Opinia 0465/22/25

z wyników przeprowadzonych oględzin - sprawdzenia stanu technicznego urządzeń kominowych

w Knurowie ul. Karola Miarki nr 1
dotycząca lokalu nr 3 Ob.

Szkic orientacyjny

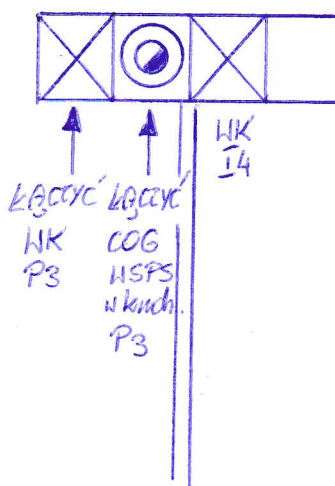
Jest możliwość podłączenia kotła C.O.-Gazowego typu WSPS w kuchni

i podłączeniu wentylacji grawitacyjnej oraz dobudowaniu przewodu wentylacji grawitacyjnej w łazience.

1. Dobudowany przewód spalinowy zaizolować wkładem powietrzno – spalinowym WSPS o przekrojach min. Ø125/80mm lub Ø100/60mm.
2. Wentylację łączyć do wskazanego przewodu kominowego w pomieszczeniu kuchennym.
3. Przewód wentylacyjny w łazience dobudować o przekroju min. Ø150 mm.
3. Wykonać nawiew do pomieszczenia kotła (nie dotyczy przy montażu kotła z zamkniętą komorą spalania i odprowadzeniu spalin systemem WSPS).
